OGGETTO: [ID: 11117] Progetto per la costruzione ed esercizio di un impianto agrivoltaico della potenza di picco pari a 36.083,52 kWp ubicato nel Comune di Este (PD) e delle relative opere di connessione alla RTN. Procedimento di VIA/PNIEC.

Proponente: K2 SOLAR S.r.l.

Controdeduzioni alle Osservazioni della Provincia di Padova (m_amte.MASE.REGISTRO UFFICIALE.ENTRATA.0100080.30-05-2024).

Figura 1: Delimitazione delle aree agricole di pregio provincia di Padova

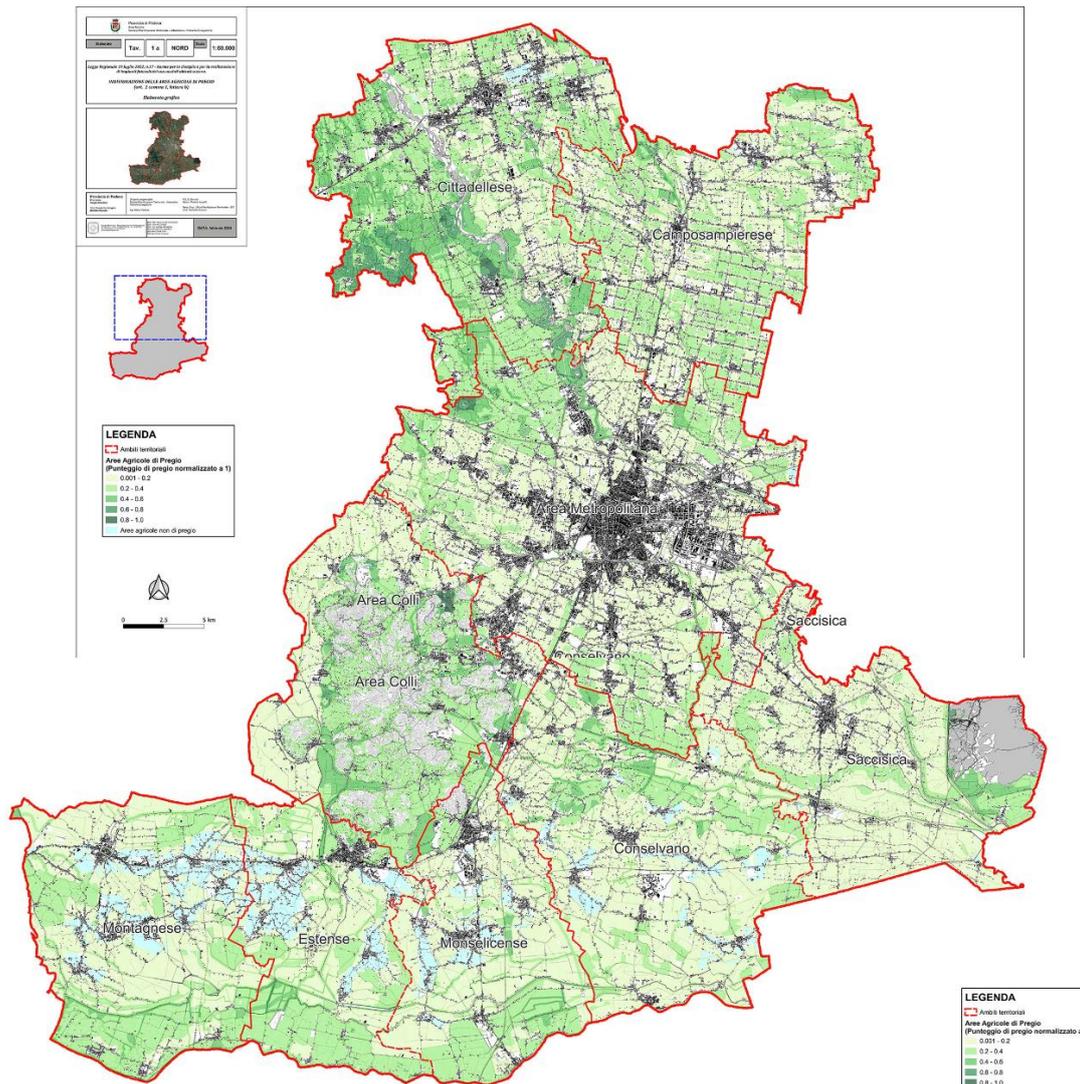
Nella successiva *Figura 1* viene riportato un inquadramento delle aree agricole di pregio, così come definite dalla Provincia di Padova.

L'esame della figura precedente permette di riscontrare che la classificazione adottata dalla Provincia di Padova comprenda praticamente tutto il territorio agricolo della Provincia, discretizzandone il livello di pregio in una scala che va da 0 (pregio basso) a 1 (pregio alto).

Non essendo presente una classificazione booleana che definisca chiaramente le aree agricole di pregio e quelle di non pregio, si presume che il livello di pregio individuato nella cartografia di cui alla figura precedente assuma un ruolo dirimente nella valutazione dell'effettivo pregio dell'area.
